Neue Schraube - Spannrolle 531 0278 30

Fahrzeughersteller:
Volkswagen

Modell: Transporter T4

LuK-AS-Nr.: 531 0278 30

Bild 1: 531 0278 30

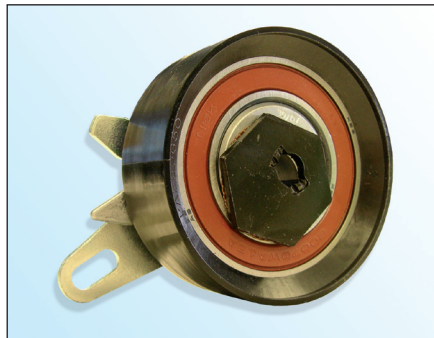
Im Rahmen der ständigen Weiterentwicklung unserer Produkte und der Qualitätssicherung liefert LuK-AS mit der Spannrolle **531 0278 30** eine neue Schraube (**Bild 3**).

Merkmale:

- flacher Schraubenkopf mit Torx
- Schraubenkopf \varnothing 18,5 mm
- Festigkeitsklasse 10.9
- Schraubensicherungsmittel am Gewinde
- erhöhte Selbsthemmung

LuK-AS empfiehlt die originale Schraube (**Bild 2**) gegen die mitgelieferte Schraube zu ersetzen.

Anziehdrehmoment: 20 ± 1,5 Nm
